改善箇所説明図

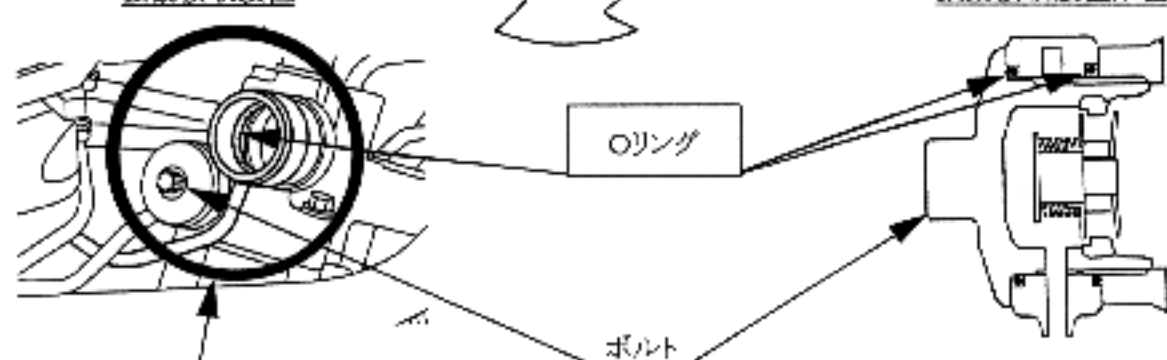
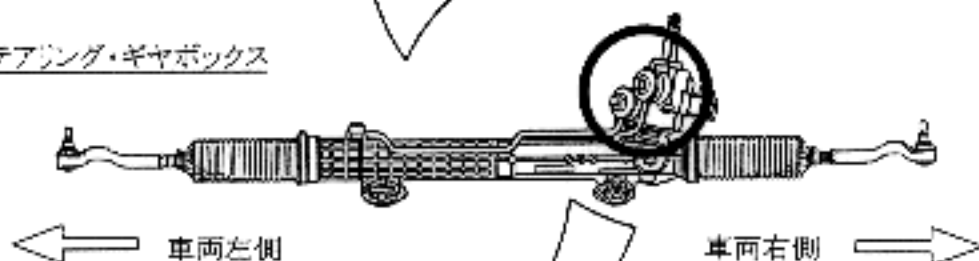
不具合発生箇所

かじ取装置の振動吸収装置を取り付けているボルトの締め付けに不適切なものがあるため、そのままの状態で使用を続けると、当該ボルトが緩み、パワーステアリング・オイルが漏れて、最悪の場合、漏れたオイルが排気管に滴下し、火災に至るおそれがある。

改善の内容

全車両点検し、当該ボルトに緩みのあるものは、振動吸収装置のOリングを交換する。緩みのないものは、当該ボルトの締め付けを行なう。
